Stavba:			
Dačice - rybník Peráček			
Změnový list č .1			
Změnu uplatňuje:	Město Dačice - investor		
Popis a důvod změny:	Dodatečné zajištění břehu - úsek č. 1 - délka 23 m		
	V rámci provádění díla byl objednatel kontaktován vlastníkem pozemku parc. č. 2253/1, přičemž byl vlastníkem upozorněn na nesoudržnost břehu mezi uvedeným pozemkem a rybníkem Peráček. Na výše uvedeném pozemku dochází k poklesu terénu a trhlinám. Tato skutečnost nebyla v době zpracování projektové dokumentace známa. Na základě prohlídky pozemku soukromého vlastníka bylo projektantem stavby rozhodnuto o dodatečném zajištění tohoto svahu v daném úseku, který je souhrnně označován jako úsek č. 1		
Technické řešení změny:	Stávající opevnění břehu bude sejmuto. Dojde k vyrovnání břehu vytěženou vhodnou zeminou, následně bude provedena stabilizační patka z lomového kamene a opevnění návodního svahu v tl. 30 cm pohozem z lomového neupraveného tříděného kamene s urovnáním viditelných ploch a pohozem hrubého drceného kameniva frakce 63/125. Následně bude provedeno rozprostření a urovnání ornice v rovině a ve svahu a založení trávníku na předem připravené ploše. Koruna břehu bude rozšířena na 1,5 m od stávajícího oploc

VZOROVÝ ŘEZ - úsek 2 měřítko 1:50

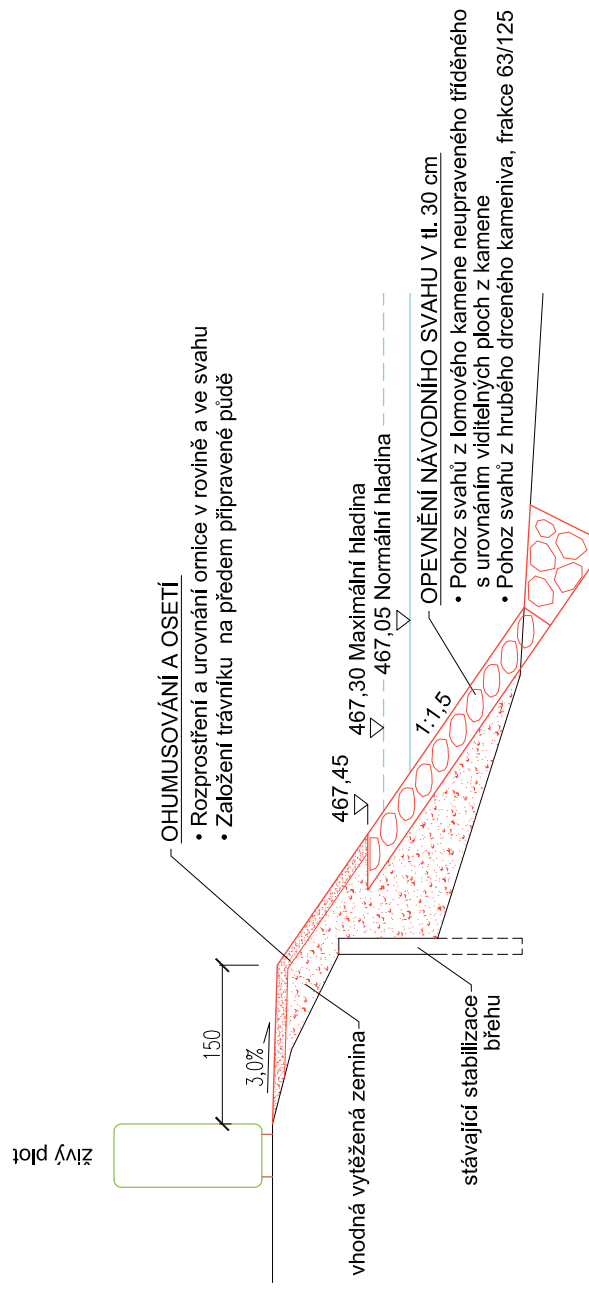
Stavba: <div style="text-align: center; margin-top: 10px;"> Dačice - rybník Peráček </div>			
Změnový list č.2			
Změnu uplatňuje:		Město Dačice - investor	
Popis a důvod změny:		Dodatečné zajištění břehu - úsek č. 2 - délka 41,7m V rámci provádění díla byl objednatel kontaktován vlastníkem pozemku parc. č. 2253/1, přičemž byl vlastníkem upozorněn na nesoudržnost břehu mezi uvedeným pozemkem a rybníkem Peráček. Na výše uvedeném pozemku dochází k poklesu terénu a trhlinám. Tato skutečnost nebyla v době zpracování projektové dokumentace známa. Na základě prohlídky pozemku soukromého vlastníka bylo projektantem stavby rozhodnuto o dodatečném zajištění tohoto svahu v daném úseku, který je souhrně označován jako úsek č. 1	
Technické řešení změny:		Zachování stávající stabilizace břehu tvořené ocelovými pažnicemi. Dojde k vyrovnaní břehu vytěženou vhodnou zeminou, následně bude provedena stabilizační patka z lomového kamene a opevnění návodního svahu v tl. 30 cm pohozelem z lomového neupraveného tříděného kamene s urovnáním viditelných ploch a pohozelem hrubého drceného kameniva frakce 63/125. Následně bude provedeno rozproštění a urovnání ornice v rovině a ve svahu a založení trávníku na předem připravené ploše. . Koruna břehu bude rozšířena na 1,5 m od stávajícího oplocení pozemku parc. č. 2253/1.

VZOROVÝ ŘEZ - úsek 3 měřítko 1:50

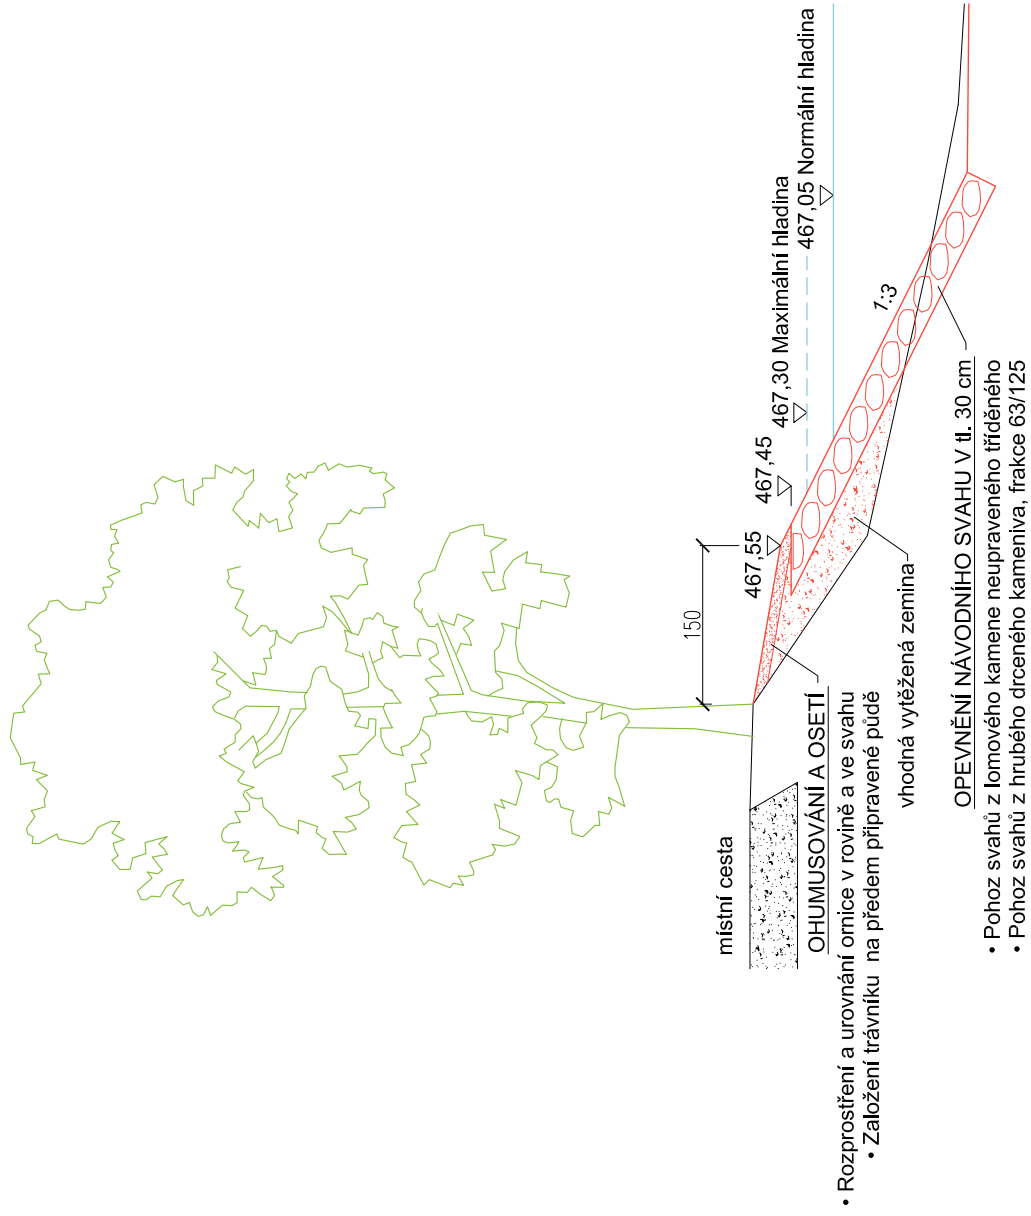
Stavba:			
Dačice - rybník Peráček			
Změnový list č.3			
Změnu uplatňuje:	Město Dačice - investor		
Popis a důvod změny:	Dodatečná úprava břehu - úsek č. 3 - délka 108 m V průběhu provádění díla vyvstal požadavek objednatele na úpravu břehové linie podél cesty ležící na parc. č. 2245/2. Úprava bude provedena v úseku označoven jako úsek č. 3 a to v celkové délce 108 m. Úprava se navrhuje z důvodu, že stávající břeh je vlivem vzdouvání vody deformován a současně dochází k obnažení kořenového systému vzrostlé zeleně, která se nachází v daném úseku.		
Technické řešení změny:	Břeh v úseku č. 3 bude doplněn vhodnou vytěženou zeminou a vysvahován v poměru 1:3. Následně bude provedeno rozproštění a urovnání ornice v rovině a ve svahu a založení trávníku na předem připravené ploše.		
Dokumentace / přílohy:	rozpočet		
Cenová kalkulace/ přílohy:	42 564,16 Kč bez DPH		
Dopad do smluvní ceny:	ano		
Dopad do smluvních termínů:	Vliv změny na harmonogram: ne Dopad do konečného termínu: ne Seznam příloh: položkový rozpočet změny, grafický návrh řešení

VZOROVÝ ŘEZ - úsek4
měřítko 1:50

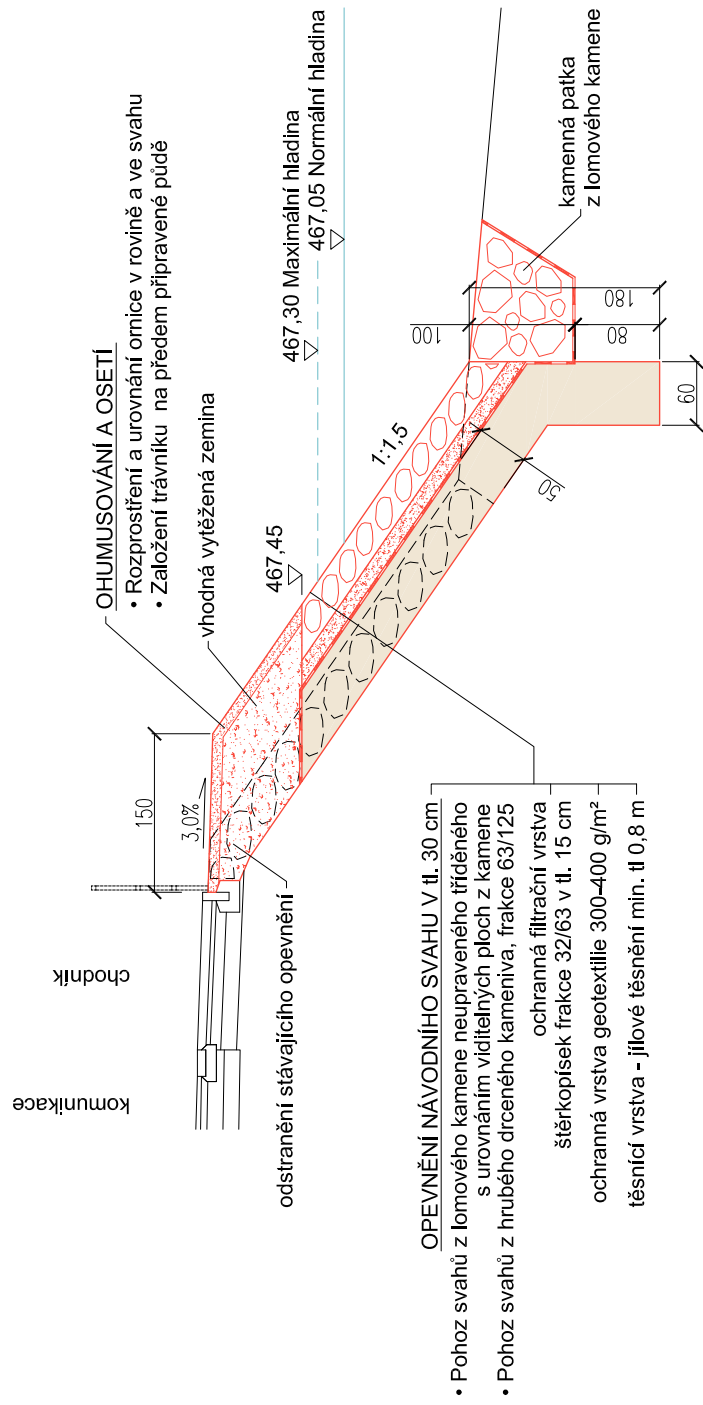
Stavba:			
Dačice - rybník Peráček			
Změnový list č.4			
Změnu uplatňuje:	Město Dačice - investor		
Popis a důvod změny:	Dodatečné přetěsnění hráze - úsek č. 4 - délka 48 m V rámci provádění díla bylo po provedém průzkumu ze strany projektanta na základě jeho doporučení rozhodnuto o dodatečném přetěsnění hráze a to v úseku označovaném jako úsek č. 4 a to v celkové délce 48 m. Přetěsnění se navrhuje z důvodu zajištění těsnosti a vyloučení veškerých možných průsaků hráze, které by se v úseku mohly nacházet, avšak nejsou v současné době patrné.		
Technické řešení změny:	Hráz v úseku č. 4 bude dodatečně přetěsněna. Stávající zához včetně podkladních vrstev bude odstraněn a nahrazen v nové skladbě dle návrhu technického řešení zpracovaného projektantem, které je přílohou tohoto ZL.		
Dokumentace / přílohy:	rozpočet		
Cenová kalkulace/ přílohy:	318 665,28 Kč bez DPH		
Dopad do smluvní ceny:	ano		
Dopad do smluvních termínů:	Vliv změny na harmonogram: ne Dopad do konečného termínu: ne Seznam příloh: položkový rozpočet změny, grafický návrh řešení

VZOROVÝ ŘEZ - úsek 5 měřítko 1:50

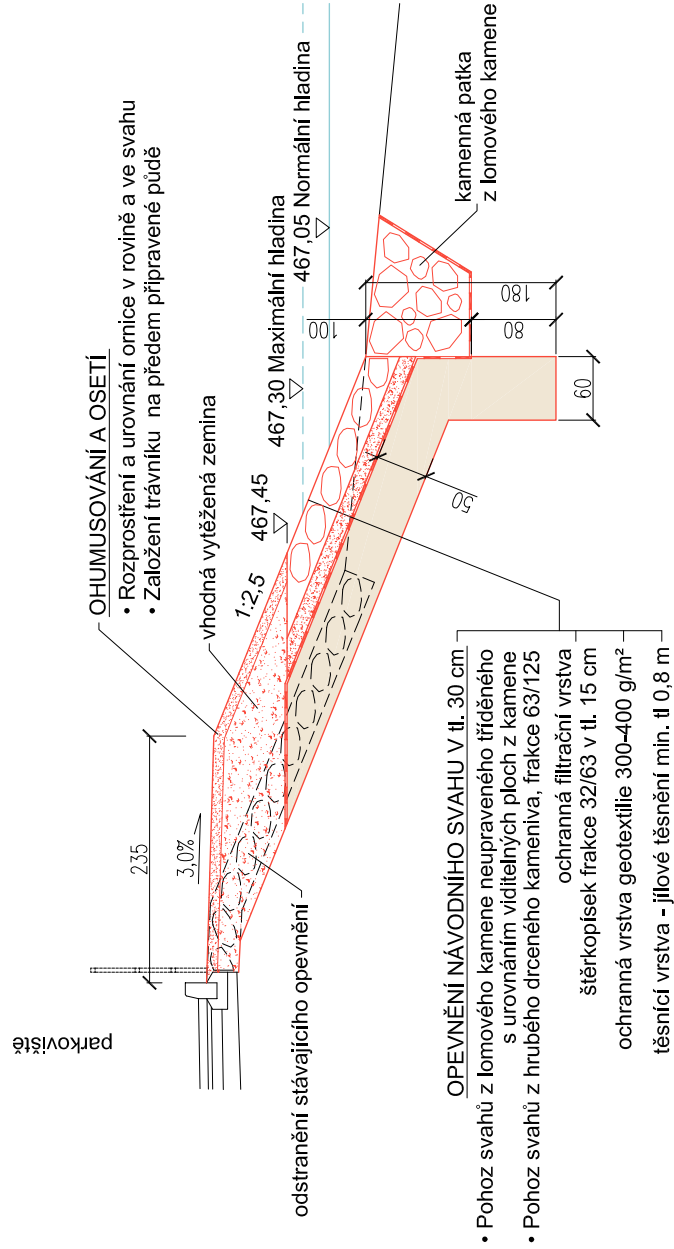
Stavba: <div style="text-align: center; margin-top: 10px;"> Dačice - rybník Peráček </div>			
Změnový list č.5			
Změnu uplatňuje:		Město Dačice - investor	
Popis a důvod změny:		Dodatečné přetěsnění hráze - úsek č. 5 - délka 25,4 m V rámci provádění díla bylo po provedém průzkumu ze strany projektanta na základě jeho doporučení rozhodnuto o dodatečném přetěsnění hráze a to v úseku označovaném jako úsek č. 5 a to v celkové délce 25,4 m. Přetěsnění se navrhuje z důvodu zajištění těsnosti a vyloučení veškerých možných průsaků hráze, které by se v úseku mohly nacházet, avšak nejsou v současné době patrné.	
Technické řešení změny:		Hráz v úseku č. 5 bude dodatečně přetěsněna. Stávající zához včetně podkladních vrstev bude odstraněn a nahrazen v nové skladbě dle návrhu technického řešení zpracovaného projektantem, které je přílohou tohoto ZL.	
Dokumentace / přílohy:		rozpočet	
Cenová kalkulace/ přílohy:		155 243,28 Kč bez DPH
